**Verslag huishoudelijke elektrische installatie op laagspanning en zeer lage spanning****Algemeen:**

Referentie: 009-20260313-02	Datum controle: 13/03/2026
Keurder: 009

Eigenaar: Onbekend	EAN-code: 541448820064375685
Adres installatie: Denderhoutembaan 159, 9400 - Ninove	Nummer teller(s): 1sag1100588356
Distributienetbeheerder installatie: Fluvius	
Datum uitvoering installatie:	☐ Vóór 01/10/1981 ☒ Tussen 01/10/1981 en 01/06/2020 ☐ Vanaf 01/06/2020
Type:	☒ Wooneenheid ☐ Niet-huishoudelijk ☐ PV ☐ Batterij ☐ Laadpaal

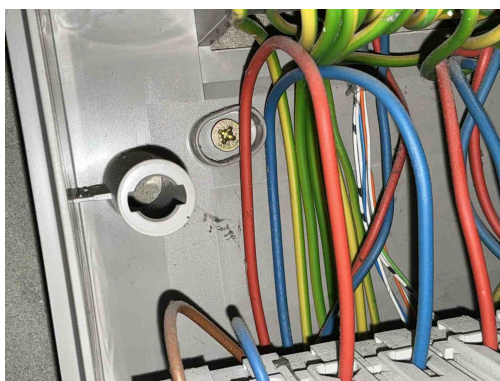
T21 - Het elektrisch materieel is niet geplaatst volgens de voorschriften van de fabrikant/ regels van goed vakmanschap . (Boek 1: 1.4.1.3)

Opmerking: Ophanging vijzen niet afgedekt, camaansluiting niet afgedekt,

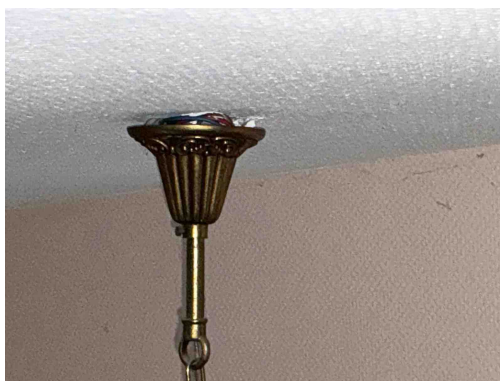
T21 - Het elektrisch materieel is niet geplaatst volgens de voorschriften van de fabrikant/ regels van goed vakmanschap . (Boek 1: 1.4.1.3)

Opmerking: Ophanging vijzen niet afgedekt, camaansluiting niet afgedekt,

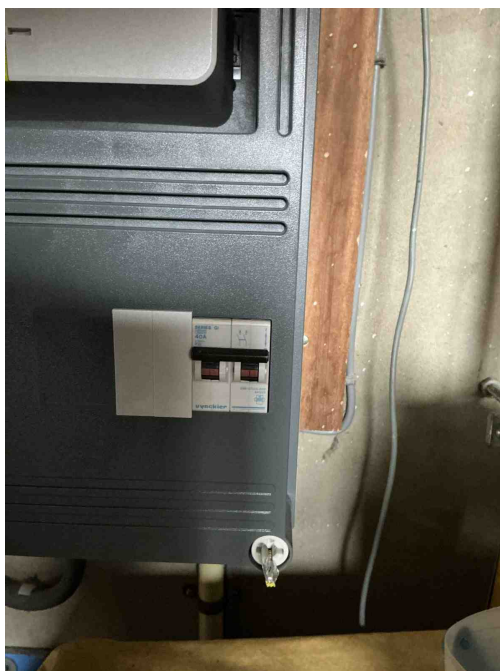
Verlichting niet degelijk bevestigd
Opmerking: 1 verdiep gang
